改善箇所説明図

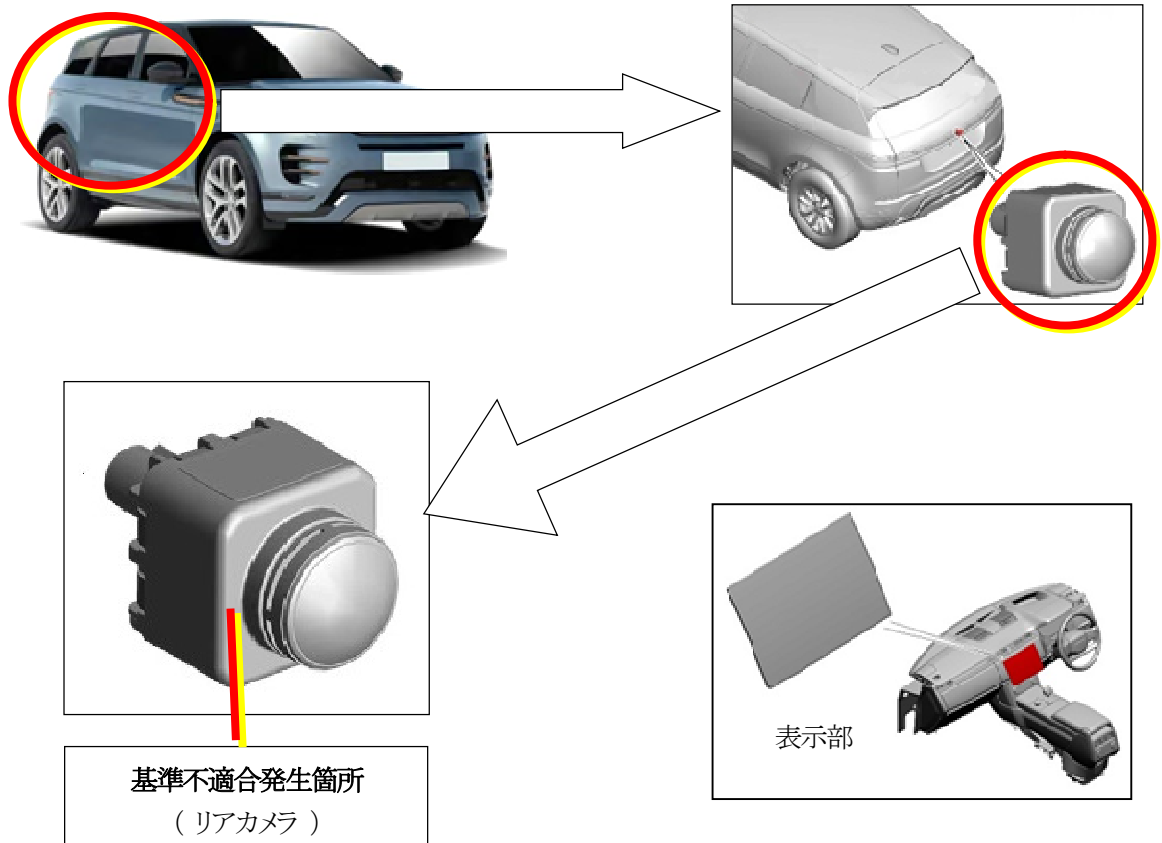
基準不適合発生箇所

後方視界確認用のリアカメラにおいて、防水機能の設計検討が不十分なため、洗車時に圧力のかかった水をリアカメラにかけると、カメラの内部に水が浸入することがある。

そのため、内部の電子基板で不具合が発生し、リアカメラが使用出来なくなるおそれがある。

改善の内容

全車両、リアカメラを対策品に交換する。

識別：リアカメラ下部面に銀ペイントを塗布する。
